Číslo jednací: **TSK/ML/2024/0003**

Název akce: **VO-01-2023 VO Krnov ul. Vrchlického**

Důvod akce / žádosti: **Spojené územní a stavební řízení**

Datum vydání vyjádření: **08.01.2024**

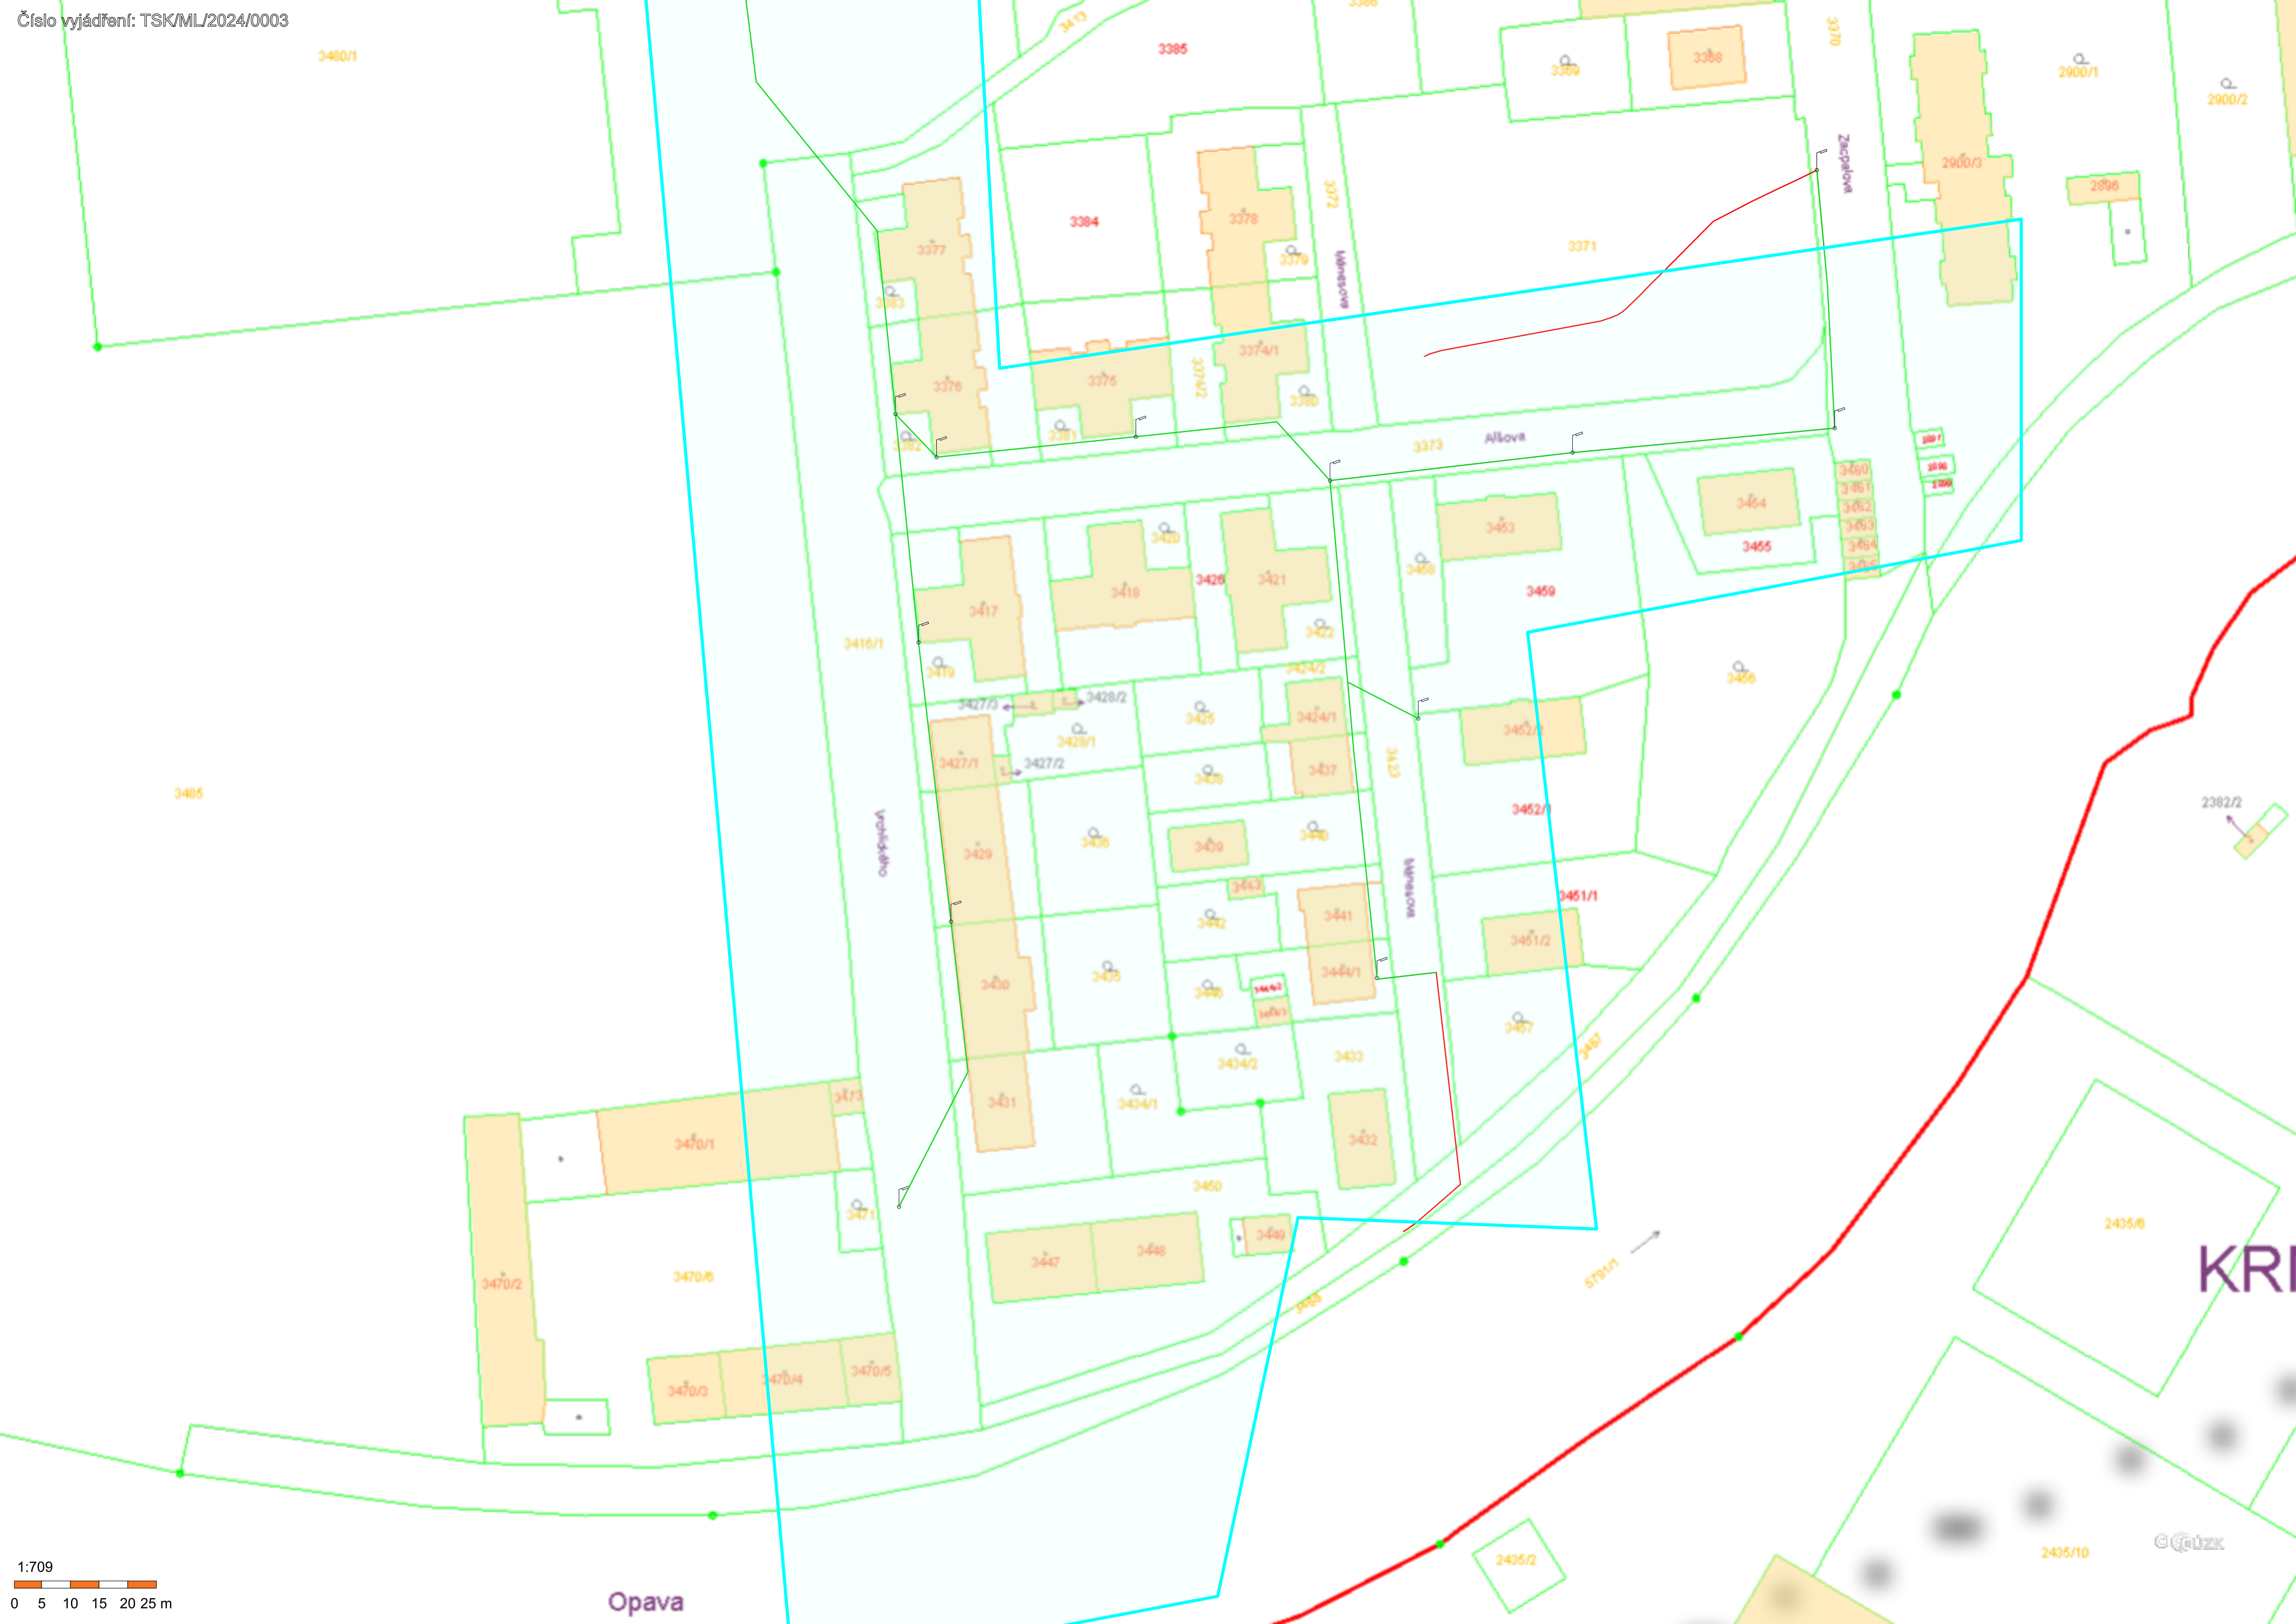
- Ve vyznačeném zájmovém území se **nachází podzemní vedení** kabelu veřejného osvětlení - viz. situační plán.
- Před zahájením stavby určí stavebník odpovědnou osobu jako dozor nad dodržováním bezpečnostních předpisů vydaných pro práce v blízkosti el. zařízení pod napětím. Tato osoba musí být prokazatelně seznámena s předpisy ČSN 343100 a dalšími souvisejícími předpisy.

- Bez souhlasu naší společnosti nebude snižována ani zvyšována vrstva zeminy nad kabelem.
- Ochranné pásmo podzemního vedení VO je 1m na každou stranu.
- Ochranné pásmo nadzemního vedení VO je po dohodě s provozním technikem (tel. 602785191).
